Oggetto: **ASCOLI SATTIANO (FG): Impianto eolico denominato "San Potito" di potenza pari a 34,50 MW, da realizzarsi nei comuni di Ascoli Satriano (FG), località "Torretta" e relative opere di connessione nel Comune di Deliceto (FG).** [ID_VIP 4402]

Procedura riferita alla VIA nell'ambito del provvedimento unico in materia ambientale, ai sensi dell'art. 27 del D. Lgs. 152/2006.

Comunicazione dei motivi ostativi all'accoglimento dell'istanza, ai sensi dell'art. 10-bis della legge 7 agosto 1990, n. 241.

Layout di progetto, con ubicazione degli aerogeneratori su ortofoto (dall'elaborato della Società, S.I.A. Quadro di riferimento progettuale)

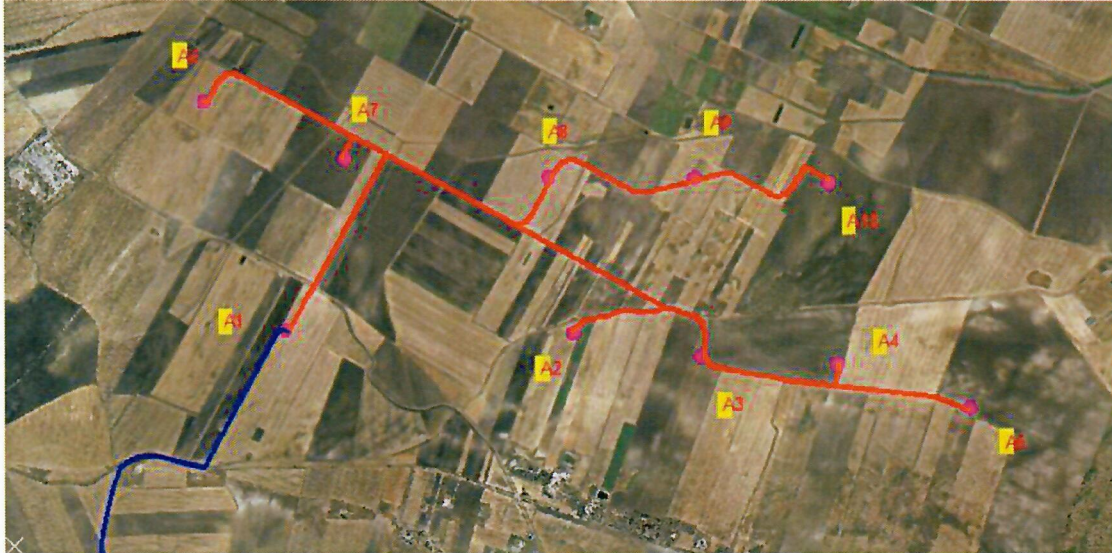
L'impianto, così concepito (aerogeneratori, cavidotto, cabina di raccolta, strade e piazzole), si andrebbe ad inserire in un'area collocata a Nord-Ovest rispetto al centro abitato del Comune di Ascoli Satriano (FG), in un contesto territoriale contraddistinto da un paesaggio a carattere prevalentemente rurale, già interessato dalla presenza di altri impianti FER, per lo più eolici, realizzati o autorizzati. In particolare, a Sud Ovest dell'area di installazione degli aerogeneratori è presente un impianto eolico costituito da ben 25 aerogeneratori; ad Ovest sono previste circa 12 pale eoliche di un altro impianto autorizzato; a Nord Est, invece, sono previsti 10 aerogeneratori di un altro impianto, attualmente in corso di VIA statale (Soc. Wind Energy Ascoli). Sicché, l'impianto in argomento si andrebbe ad aggiungere alle numerose pale eoliche di grossa taglia già esistenti (circa 130) e a quelle degli impianti autorizzati, generando, nel complesso, un *'effetto selva'*, insostenibile sul piano della compatibilità paesaggistica, in riferimento sia a quanto stabilito dalle Determinazioni del Dirigente Servizio ecologia n. 162 del 6 giugno 2014 che dalla D. G. R., n. 2122 del 23 ottobre 2012, recante *"Indirizzi applicativi per la valutazione degli impatti cumulativi di impianti di produzione di energia da fonti rinnovabili nella Valutazione di Impatto Ambientale"*.

Panoramica da SP110 EX SS161 – FOTOMONTAGGIO

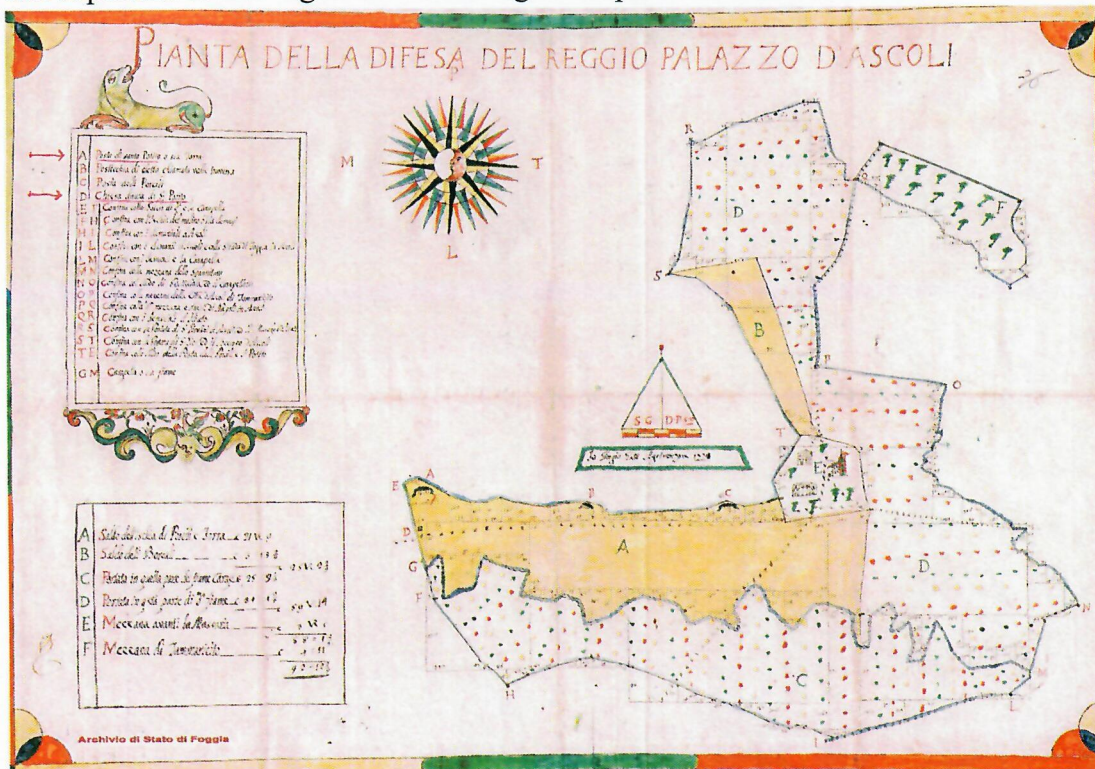
Il parco eolico sarebbe traguardabile dal Vincolo Archeologico *Ponte Romano*, di cui al Decreto Legislativo 42/2004, art. 142, lett. m), in corrispondenza quindi di una componente dei valori percettivi annoverata tra gli ulteriori contesti del PPTR come "Strade a valenza paesaggistica", distante meno di 2100 m (nello specifico *Strada Provinciale 105*), per le quali il PPTR prevede misure di salvaguardia e di utilizzazione.

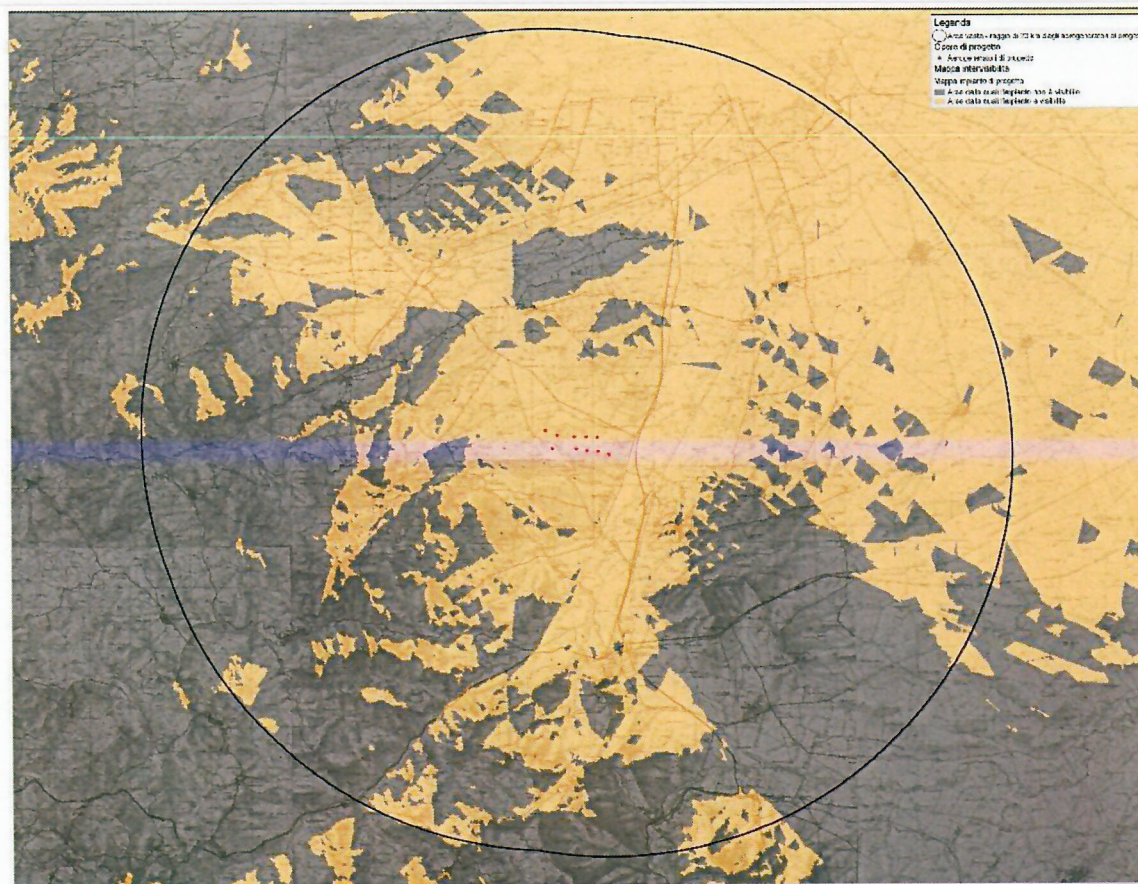
La sovrapposizione della cartografia storica del Palazzo d'Ascoli e di quella attuale, con l'inserimento degli aerogeneratori, permette di osservare come il progetto andrebbe ad insistere sui terreni di pertinenza del palazzo, che, come rivela la legenda collocata a lato della settecentesca *Pianta della Difesa del Reggio Palazzo D'Ascoli*, erano adibiti a stazioni di posta dei cavalli;

D.16.g.2.1.9 I – Riprese fotografiche da Masseria Torretta

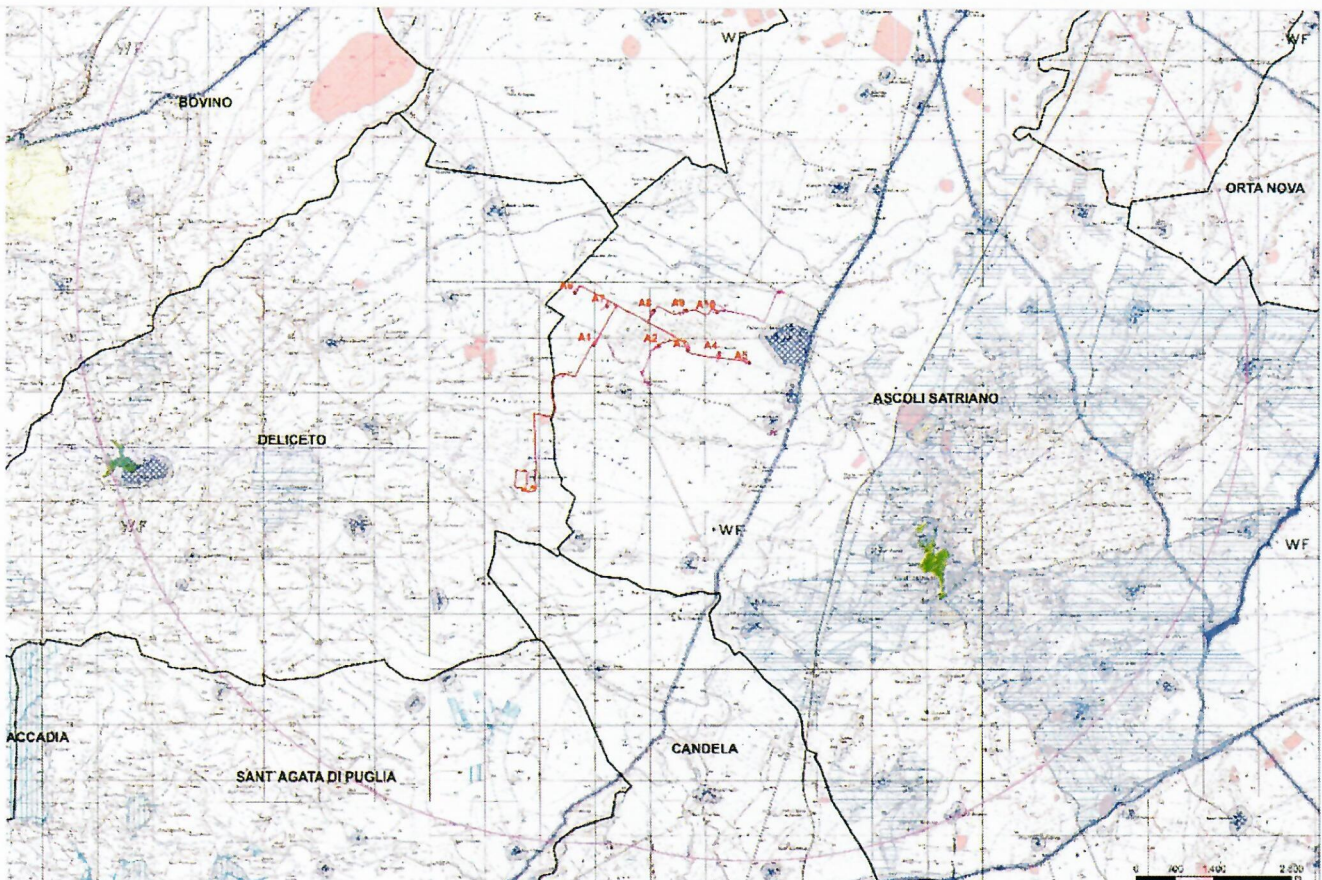
- l'intero parco eolico si inserisce in un'AVI caratterizzata dalla presenza di numerose aree individuate come componenti culturali insediative, annoverate tra gli ulteriori contesti del PPTR come "Testimonianza della stratificazione insediativa", per le quali il PPTR prevede misure di salvaguardia e di utilizzazione di cui agli artt. 81 e 82 delle NTA, nello specifico *Chiesa di Santa Maria del Popolo, Madonna di Pompei, Palazzo Reale, Posta dei Porcili, Posta di Torre San Petito, Masseria Giarnera Grande, Masseria Muscielle, Masseria Torretta di Boffi, Masseria Porcile Piccolo, Tenuta Palazzo D'Ascoli, Masseria Risega, Masseria Catenaccio, Masseria Posticchio*;

Stralcio elaborato D.3.b.6 – Componenti culturali ed insediative PPTR.

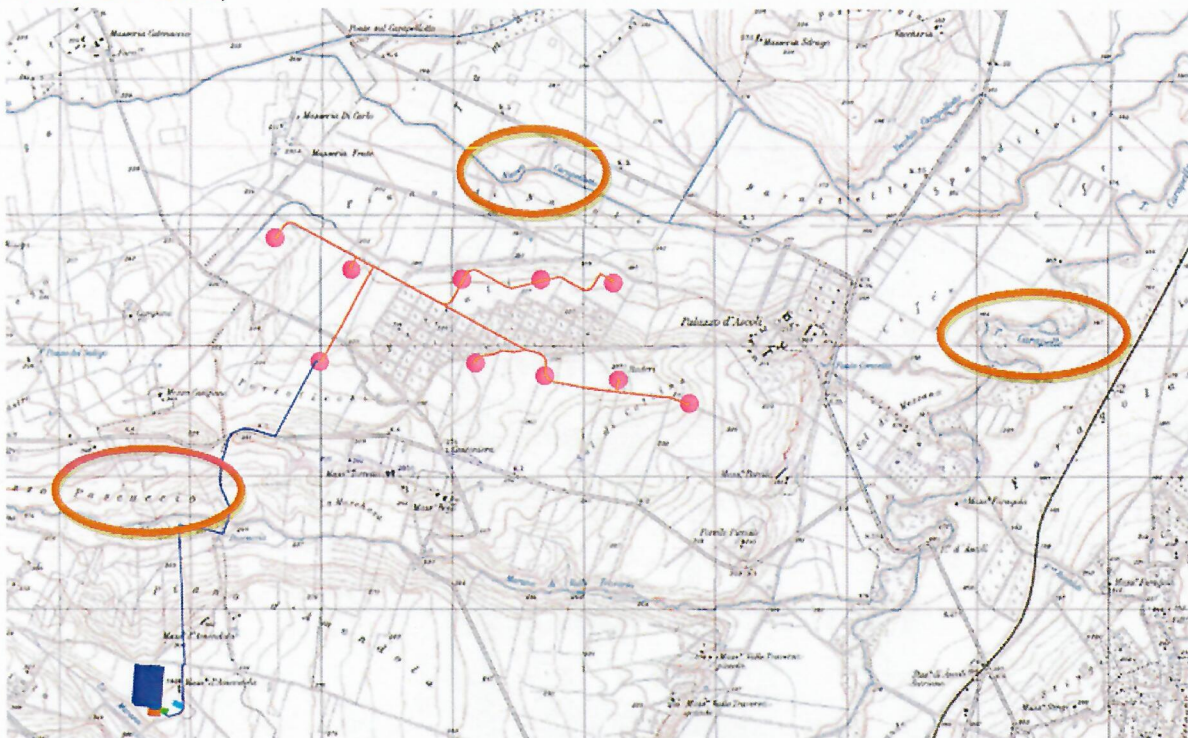
- Il cavidotto (interrato), come si evince dall'elaborato D.3.b.6, attraversa la fascia di rispetto di un sito interessato da beni storico culturali (Masseria d'Amedola);
